工程生態檢核表 維管階段附表

C-02 生態監測紀錄表

桃園市大漢溪上游埔頂排水水環境改善計畫工程生態檢核表

M-01 維管階段現場勘查紀錄表

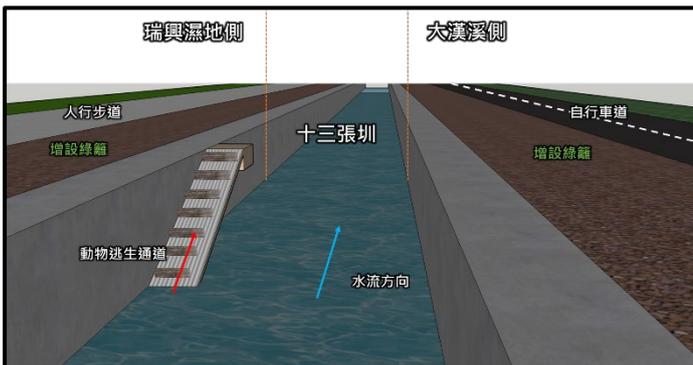
<p>1. 前次現勘發現之動物通道問題尚未完全改善, 第四組動物通道(位於最西南方)之南端通道口與地面高差超過 20 公分。第三及第四組動物通道之南端通道口處仍有觀察到長短不一之尖銳之鐵釘突出, 恐造成動物受傷或難以利用。 建議: 第四組動物通道口處堆疊土石以減少落差; 檢視各個通道口並將危險之尖銳物剪除或磨平。</p>

2. 濕地北側座標(24.900722, 121.296771)處和農田水利署十三張圳工程重疊，使部分保全棲地化為三面光之排水路，此圳路兩側皆有適合兩棲類棲息之棲地環境，有可能造成動物受困其中而死亡，如蛙類或中小型哺乳類動物。

建議：

建議和農水署協調是否可在圳內架設動物逃生通道(如上圖所示)，材料以木板或不鏽鋼鐵板製作。通道供蛙類及龜鱉類使用，寬度約30~40公分即可。通道與渠底的角度需小於45°，通道表面粗糙化處理或加裝木條，方便動物攀爬。種植綠籬阻隔圳道兩側的人行步道及自行車道，可增加安全性並增加動物逃生通道出入口之隱蔽性。

十三張圳和瑞興濕地鄰接的長度約為1公里，自行車道跨橋於WGS84座標24.899729, 121.295604處橫跨十三張圳。動物逃生通道建議約200公尺設置一座，共5座，通道設置於自行

車道的對側，避免動物上岸後被路殺。跨橋下游設置2座在圳道左岸；跨橋上游設置3座在圳道右岸。
